Avis délibéré
de la Mission régionale d'autorité environnementale
Provence-Alpes-Côte d'Azur

**sur la déclaration de projet emportant mise en compatibilité du
plan local d'urbanisme (PLU) d'Orange (84) liée à l'écopôle
touristique Saint-Eutrope**

**N° MRAe
2022APACA53/3268**

Figure 2: Extrait du zonage avant et après la procédure de mise en compatibilité - Source : Notice de présentation

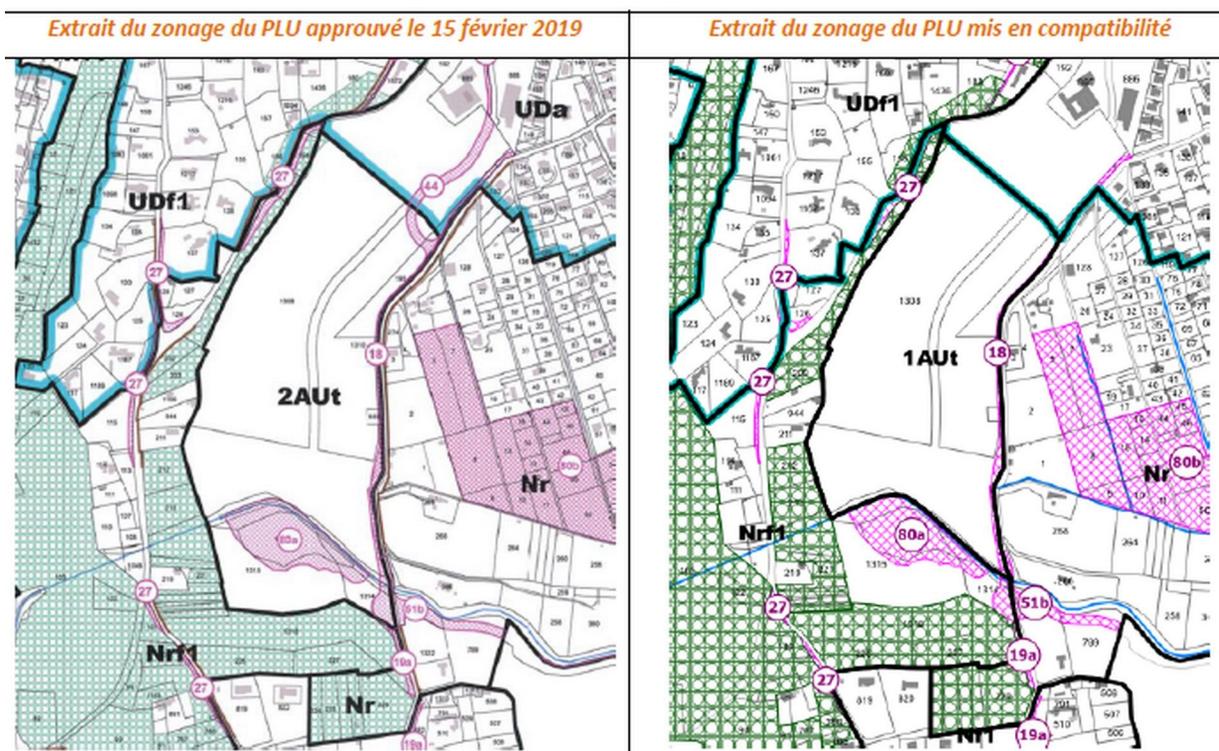
- la modification du zonage en reclassant une partie de la zone 2AUt en 1AUt ;

- le reclassement de la partie sud de la zone 2AUt en zone naturelle (N) ;
- la suppression d'un emplacement réservé pour création de voirie situé au nord de la zone de projet (ER 44 : liaison rue du Bel Enfant/colline Saint-Eutrope) ;
- la création dans le règlement d'une zone 1AUt et la suppression de la zone 2AUt ;
- la création d'une orientation d'aménagement et de programmation (OAP) spécifique à cette zone.
